Mission régionale d'autorité environnementale

**Avis délibéré de la mission régionale
d'autorité environnementale Hauts-de-France
sur le projet de parc éolien
sur la commune de Conchy-sur-Canche (62)
Étude d'impact du 31 mars 2026**

n°MRAe 019102/GUNENV

Figure 1: Carte de présentation du projet (page 19 de la note de présentation)

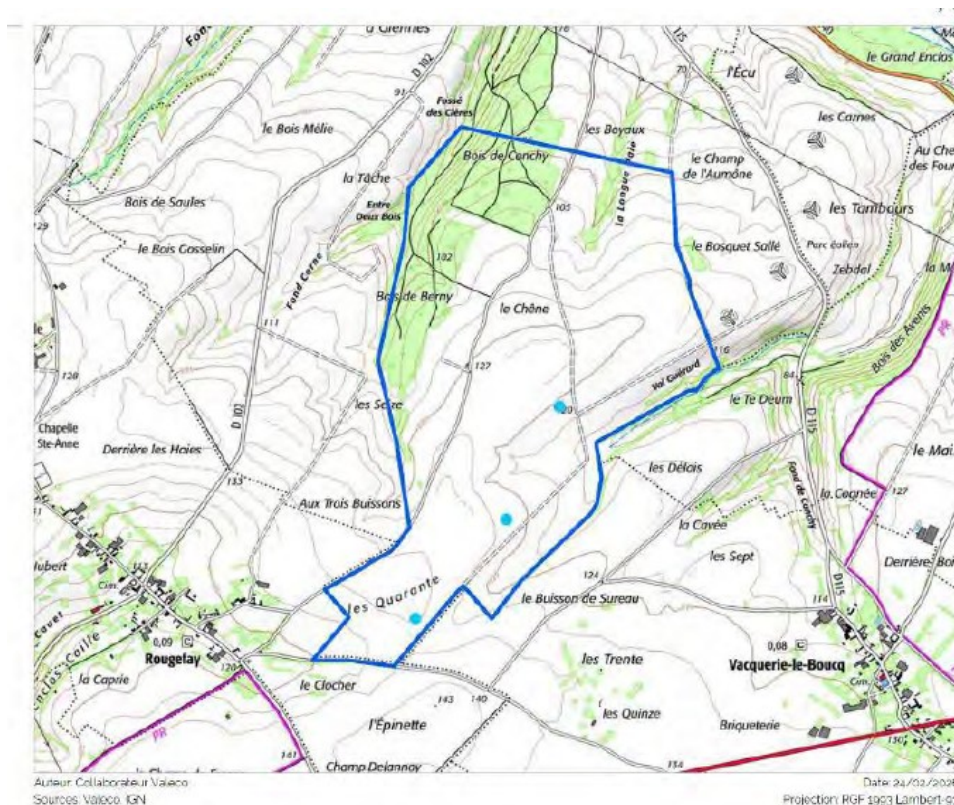
Ainsi que cela est développé ci-après, la variante choisie a des impacts négatifs sur la biodiversité (voir II.3.2). L'emplacement de l'éolienne E1 de la variante 3 est susceptible d'engendrer le plus fort impact sur la biodiversité, il est nécessaire de présenter des variantes de localisation supplémentaires.

Les mâts des éoliennes E1 et E3 sont localisés respectivement à environ 130 mètres et 50 mètres de voies de déplacements entre des gîtes et des terrains de chasse de chauves-souris (carte page 182 de l'étude écologique). Une haie menant à un boisement se trouve à 180 mètres au sud-est des pales de l'éolienne E1.

- *d'implanter les éoliennes à un minimum de 200 mètres en bout de pale des haies fonctionnelles, comme le prévoit le guide Eurobats, et donc de déplacer l'éolienne E1 ;*
- *d'analyser l'impact des éoliennes E1 et E3 sur les corridors, et en cas de risque de collision, de privilégier l'évitement en déplaçant ces éoliennes à une distance suffisante des corridors.*

L'autorité environnementale recommande de porter à au moins 50 mètres la garde au sol de toutes les éoliennes.

Figure 2: carte d'implantation des parcs éoliens autour du projet (page 156 de l'étude paysagère)

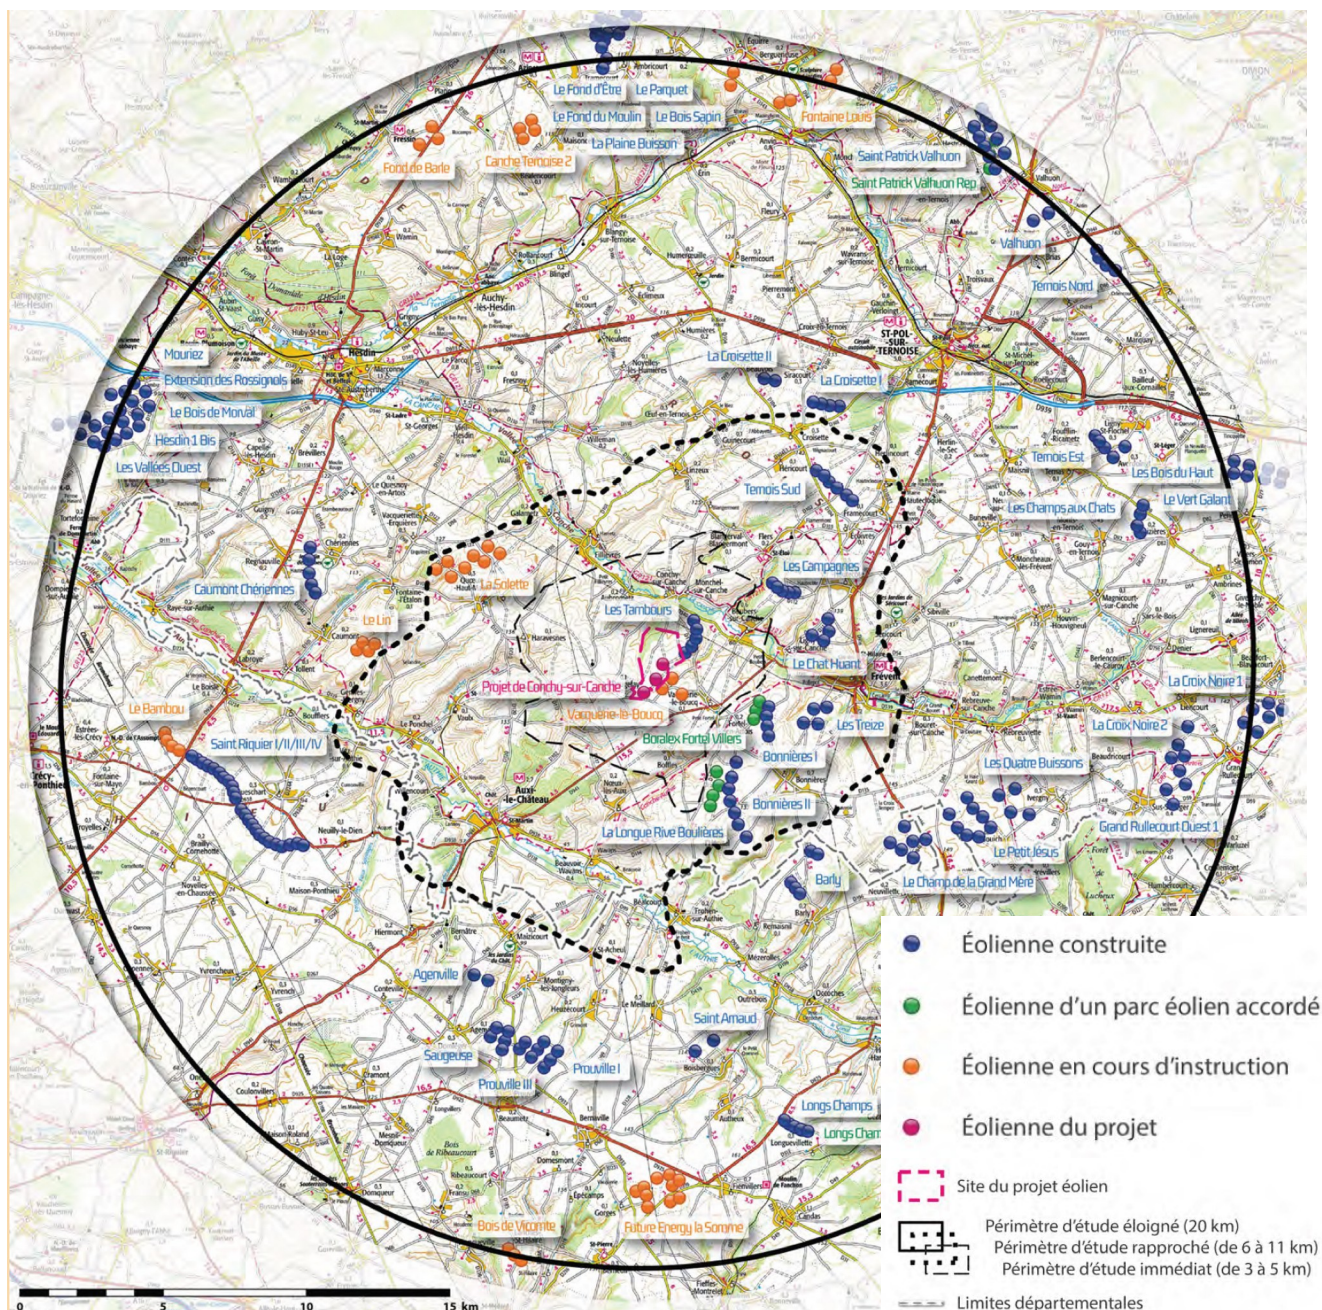
L'analyse doit être étendue également au parc en instruction le plus proche, celui de Vacquerie-le-Boucq avec une éolienne à 400 mètres de l'éolienne E2 du projet. Une hauteur de 179 mètres est prévue pour les trois éoliennes du parc à Vacquerie-le-Boucq.

- *d'analyser le projet éolien des Trois Buissons, le parc des Tambours et le parc en instruction de Vacquerie-le-Boucq comme un ensemble ;*
- *de décrire ces parcs voisins, dont le plan d'arrêt des machines ;*
- *de les intégrer dans les analyses (représentation sur toutes les cartes...).*
